Commune de Boissy-Saint-Léger

ENQUETE PUBLIQUE ENVIRONNEMENTALE **du mercredi 8 novembre au vendredi 8 décembre 2023 inclus**

MODIFICATION DU PLU de Boissy-Saint-Léger

DOCUMENT 1 : RAPPORT DU COMMISSAIRE ENQUETEUR

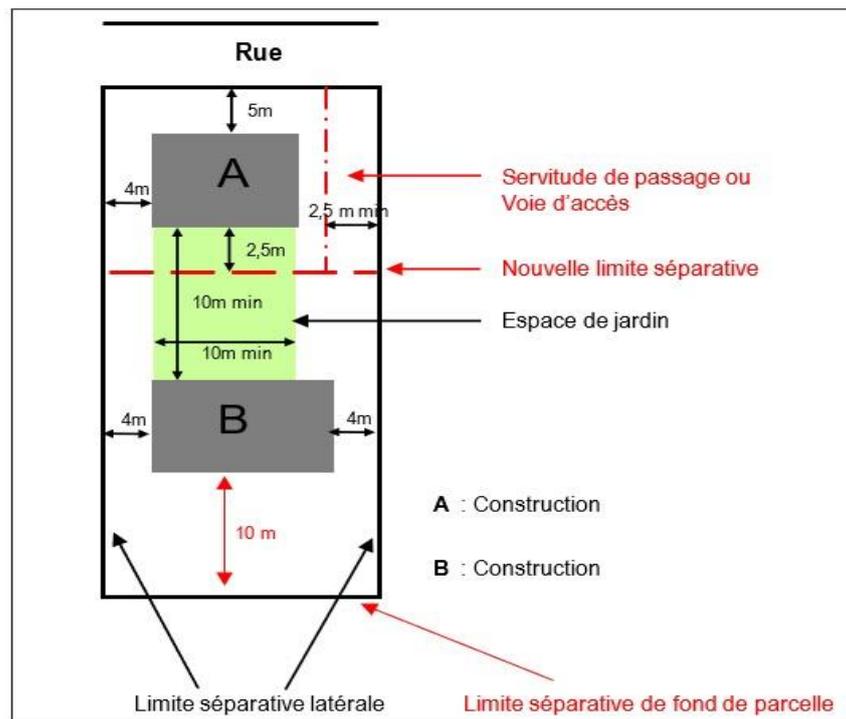
Mais la règle des « 8m avec vue ou 4m sans vue » n'est pas rayée (?) ;

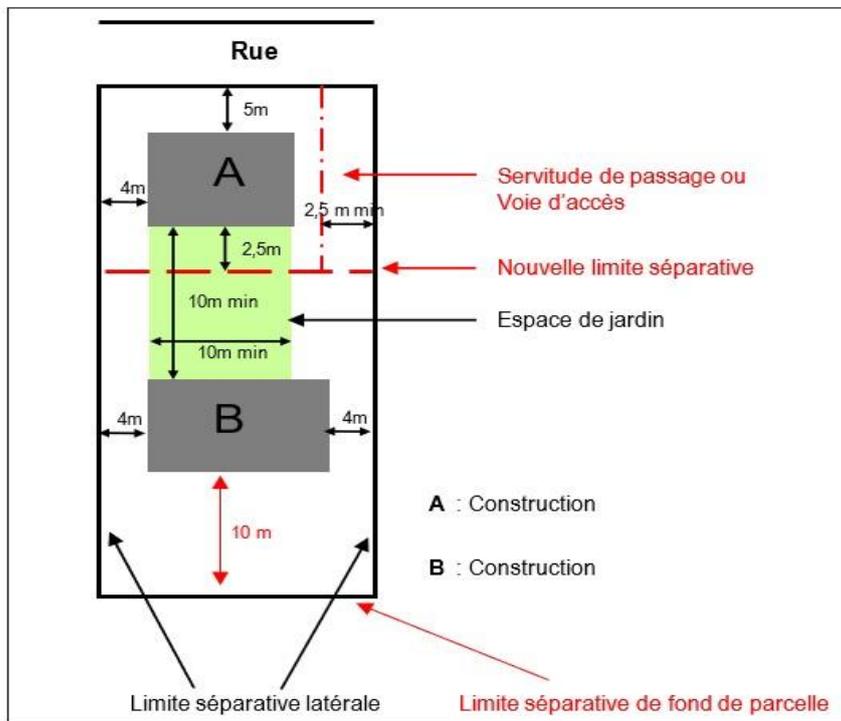
Ce seuil doit bien être inscrit dans du règlement écrit, et dans le rapport de présentation mais ne devrait-il pas l'être aussi dans le règlement graphique.

Le PAPAG est tout à fait légitime et le dossier l'explique. Celui-ci entre tout à fait en cohérence avec le PADD du PLU de Boissy-Saint Léger. En effet un des enjeux stratégiques indiqués dans le PADD est de : « encadrer l'urbanisation future le long de l'avenue du Général Leclerc suite à l'ouverture de la déviation de la Route Nationale (RN) 19 ». Il s'agit notamment de requalifier en boulevard urbain l'avenue du Général Leclerc, restructurer les espaces dédiés aux activités le long de la voie, et privilégier les liens transversaux, piétonniers, entre le centre ancien et le quartier Savereau. L'instauration du PAPAG ne va donc pas à l'encontre du PADD.

Il est effectivement nécessaire d'apporter un complément sur le document graphique afin d'y faire référence et de mentionner le seuil et la durée d'application du PAPAG à compter de l'approbation de la modification.
